## 联络函

我司《82.02050-000(07-13 款蒙迪欧致胜定义\_竖屏 V0.0\_180816)》接线定义有误，所以将 07-13 款蒙迪欧致胜定义\_竖屏的接线定义更新，详见我司《82.02050-001(07-13 款蒙迪欧致胜定义\_竖屏 V0.1\_180915)》。

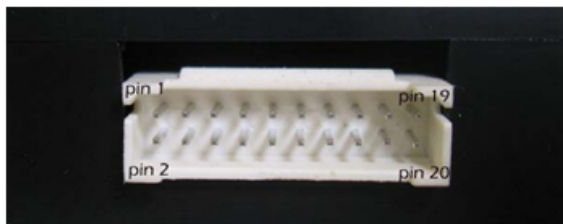
需要更新以下内容：

- 1) 方控线更新，由原车的 B12 口改为 B6 口；
- 2) 更新原车 AUX 接口定义错误，AUX\_L 改为原车 C5 接口，AUX\_R 改为原车 C11 接口，AUX\_GND 改为原车 C6 接口；
